これまでの委員からの質問への回答
(第5回分科会実施前の後藤委員による質問
(2022年9月3日) に対する回答)

2022年10月17日

図1 大破断LOCAのPTS状態遷移曲線とPTS事象シナリオの関係

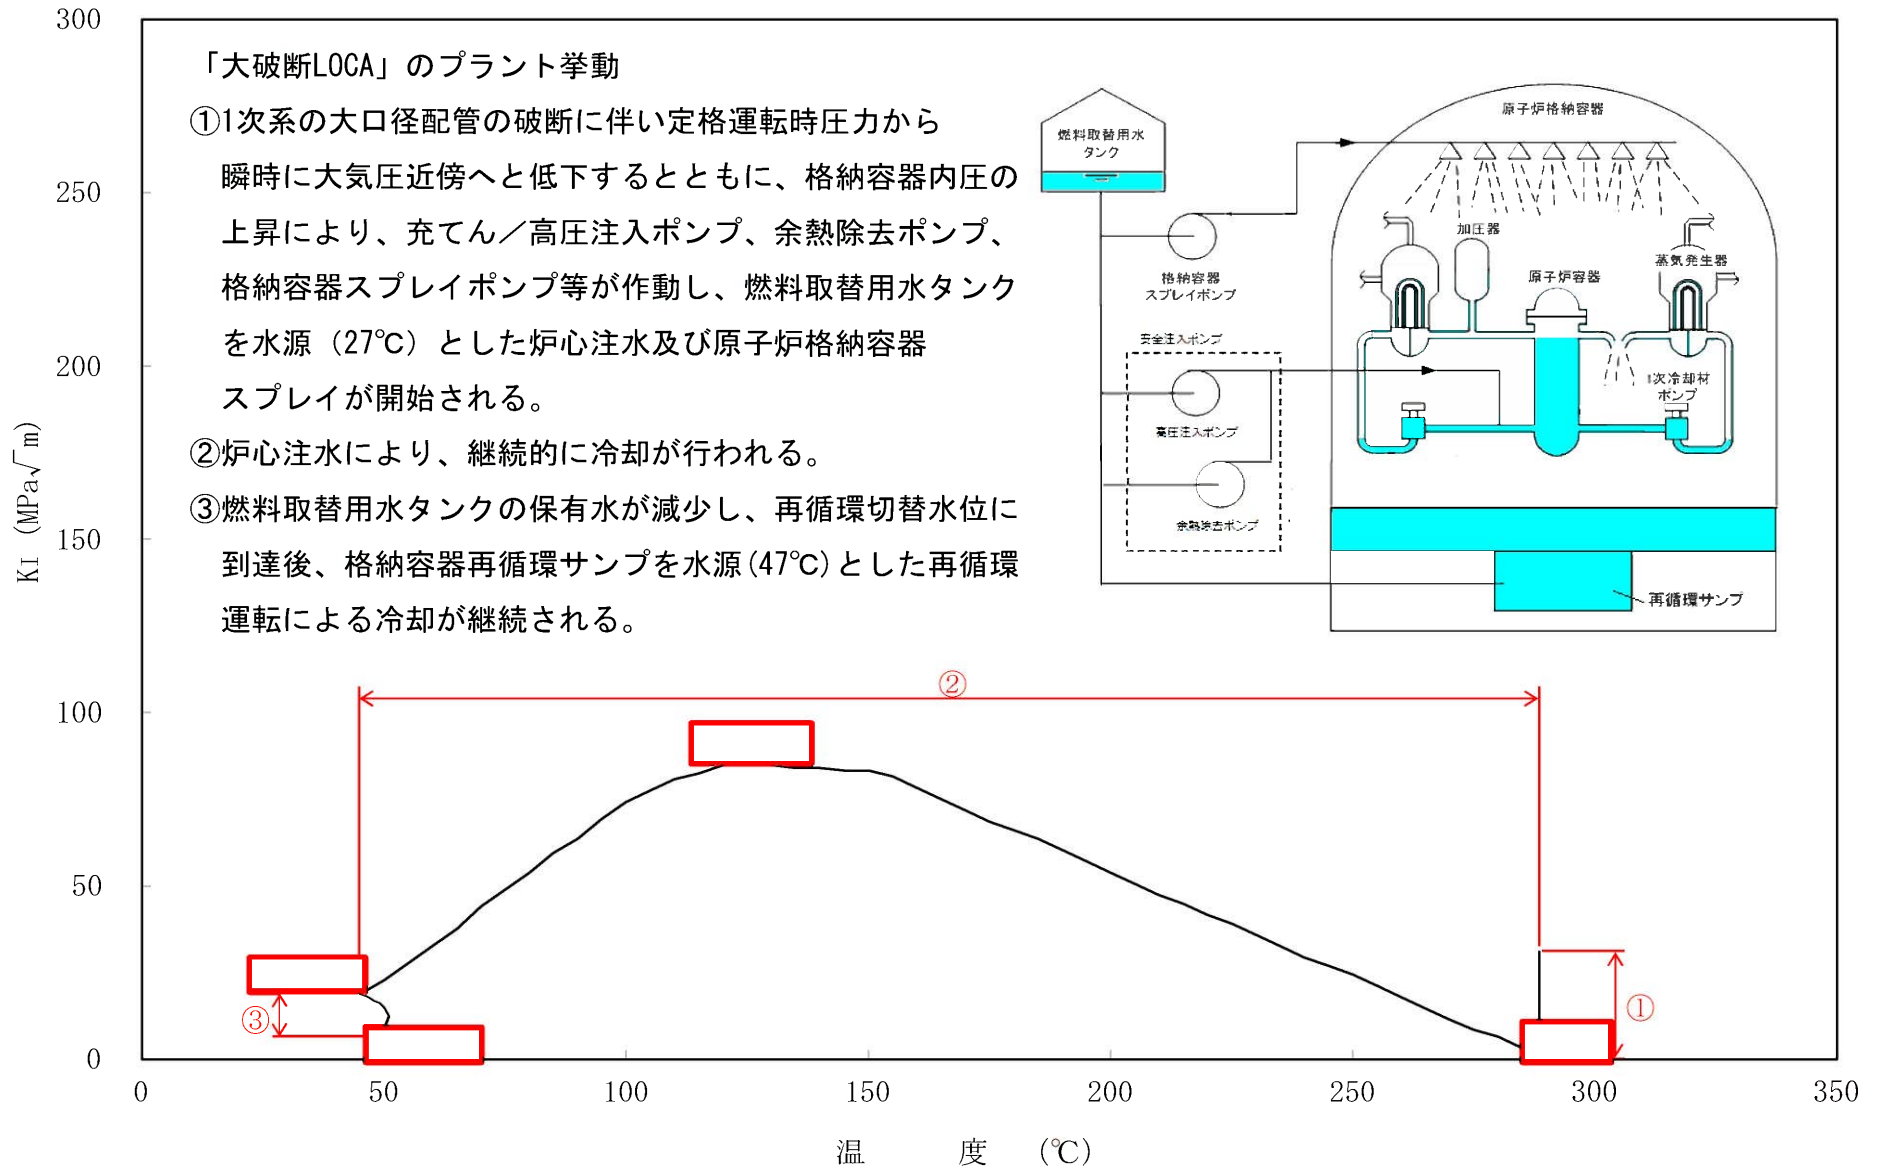
<p>質問事項 No. 追5-3</p>	<p>資料4、P. 5（後藤委員事前質問：P. 8）</p> <p>①統一した条件下で評価がなされていることを説明して欲しい。本図は、照射脆化予測とPTS事象の結果をまとめたものと理解するが、改めて、事象の説明から、解析の前提条件、各パラメータの詳細な説明をできるだけ、まとめてわかるように説明してほしい。</p>
<p>回答</p>	<p>次ページ以降、PTS事象について、事象の説明から、解析の前提条件、各パラメータについて詳細に回答する。</p> <p>また、追5-1、追5-8、追5-9、について、追5-3の説明に合わせて回答する。</p>

【事象概要】 第5回分科会資料4より抜粋

図3 温度条件

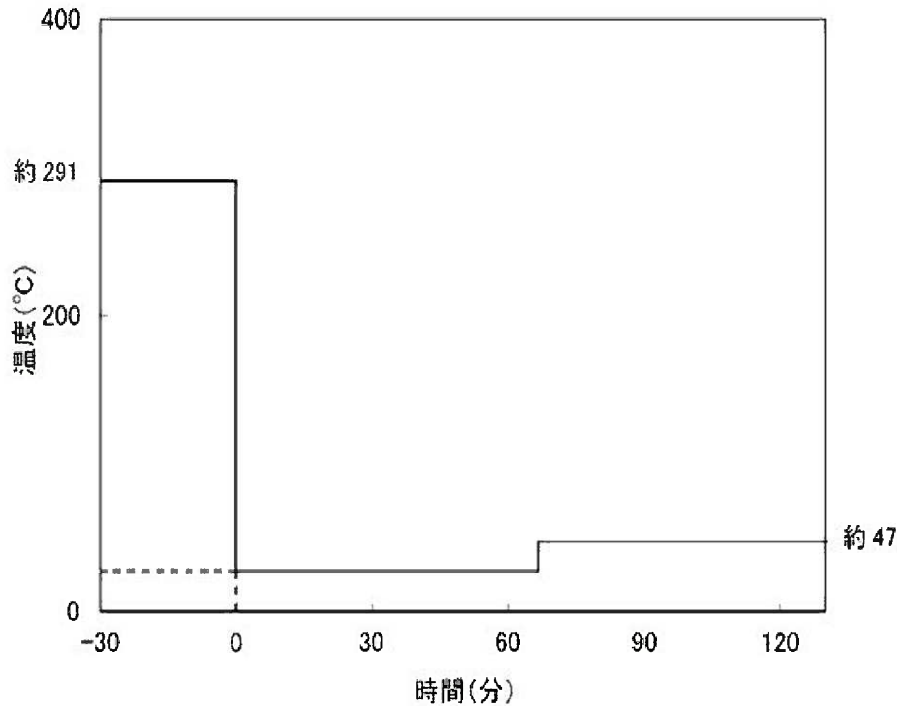
No.	質問事項	頁
追5-1	資料4、P. 4（後藤委員事前質問：P. 8） ②温度と圧力はどのような値か？すでに説明があったかもしれないが、事故条件との関係や、同じ条件（大LOCA）であるとして、何らかの事故が重なってこれらの値よりずれることがないことを示して欲しい。	4, 9
追5-2	資料4、P. 4（後藤委員事前質問：P. 8） ③この圧力・温度は、単なる解析の条件として設定した説明図だと考えるが、何故「商業機密事項」とするのか？理由を明確にされたし。	次回以降説明
追5-3	資料4、P. 5（後藤委員事前質問：P. 8） ①統一した条件下で評価がなされていることを説明して欲しい。本図は、照射脆化予測とPTS事象の結果をまとめたものと理解するが、改めて、事象の説明から、解析の前提条件、各パラメータの詳細な説明をできるだけ、まとめてわかるように説明してほしい。	4～13
追5-4	資料4、P. 5（後藤委員事前質問：P. 9） ②照射脆化のデータによる確認 照射脆化が起こると脆性遷移温度が上昇するとしているが、それはどこまで確認ができているのか明確にしてほしい。	次回以降説明
追5-5	資料4、P. 5（後藤委員事前質問：P. 9） ②照射脆化のデータによる確認 第4回分科会資料2「30年目高経年化技術評価結果について（原子炉容器の中性子照射脆化）」の2ページ目の模式図で、関連温度の上昇と上部棚吸収エネルギーの低下はどこまで分かっている、どこに不明な点があるのか、分かりやすく説明してほしい。	次回以降説明

大破断LOCAでは、原子炉容器の内外の温度差による熱応力が厳しくなるように、事故時の原子炉容器内の高温水が瞬時に冷却水の温度以下に置き換えられると仮想的に条件設定を行い、また、圧力については数十秒で大気圧相当となることから、下図に示すステップ状の変化を与えている。

なお、初期の温度と圧力は、定格運転時の温度 °C、圧力 MPaG に対し、誤差（温度 °C、圧力 MPaG）を考慮してPTS評価が厳しくなるように設定を行っている。

（追5-1、追5-8、追5-9、追5-11回答）

図1 原子炉容器胴部（炉心領域部）中性子照射脆化に対するPTS評価結果（JEAC4201-2007 [2013追補版]）

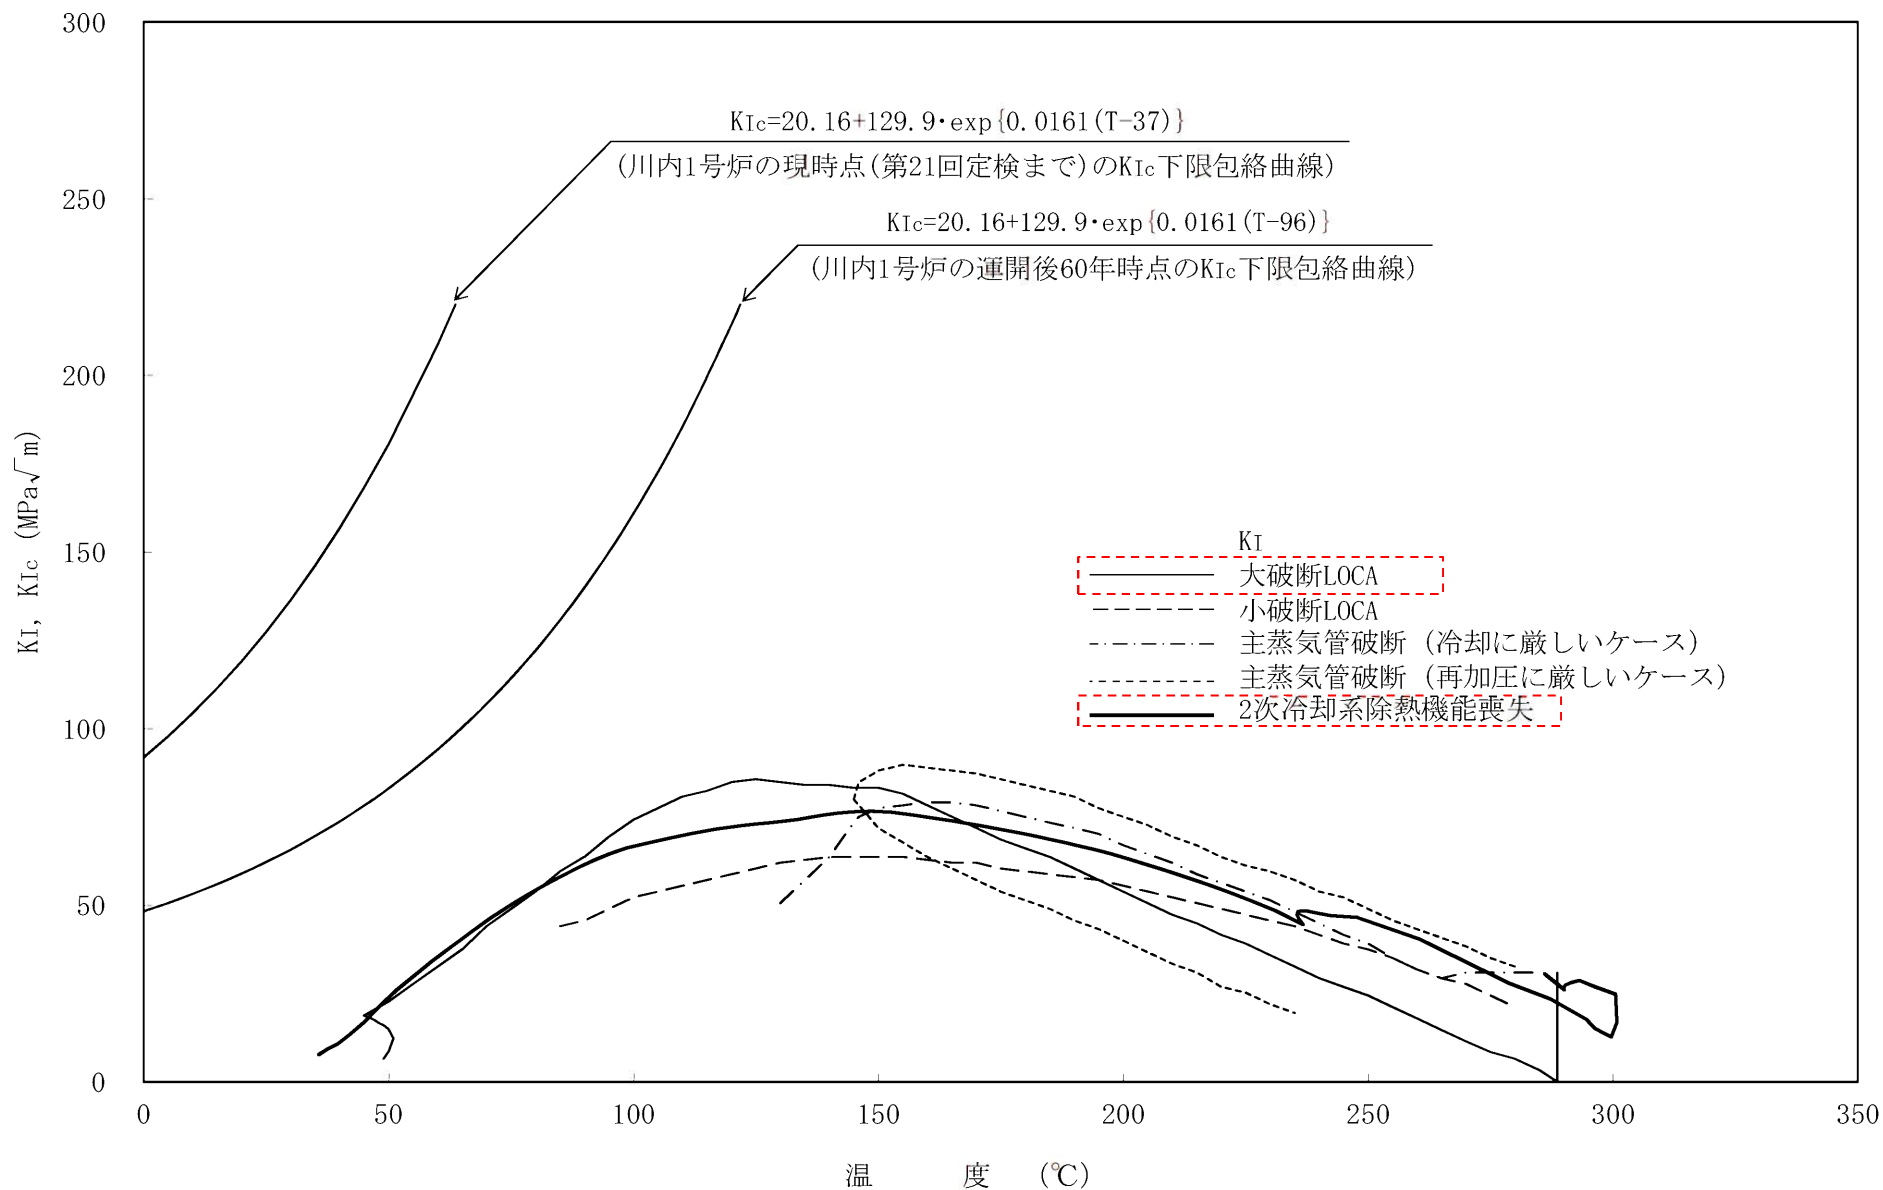
質問事項 No. 追5-10	資料4、P. 6, 7（後藤委員事前質問：P. 9） ③また、ここで検討している2つの条件より厳しい事故条件が存在しないことを、時々刻々かわる過渡解析であることを踏まえて、時刻歴解析として証明して欲しい。
質問事項 No. 追5-12	資料4、P. 6, 7（後藤委員事前質問：P. 10） PTSの解析について、「大LOCA」と、「2次冷却系からの除熱機能喪失」を選んでいるが、LOCAではなく、誤作動でECCSが作動した場合には、より厳しい条件になることはないか？
回答	<p>PTS評価の対象事象は、1次冷却材の温度低下が大きい事象として大破断LOCA並びに1次冷却材の温度低下とともに圧力が高く維持される事象として2次冷却系除熱機能喪失、小破断LOCA及び主蒸気管破断を選定している。評価結果より、大破断LOCAと2次冷却系除熱機能喪失のPTS状態遷移曲線（時刻歴解析の結果）が破壊靱性遷移曲線に近いことから厳しい事象であることが確認できる。</p> <p>なお、ECCSの誤作動については、1次冷却材の温度低下が少ないことから、PTS評価で厳しい事象となることはないと考えられる。</p>
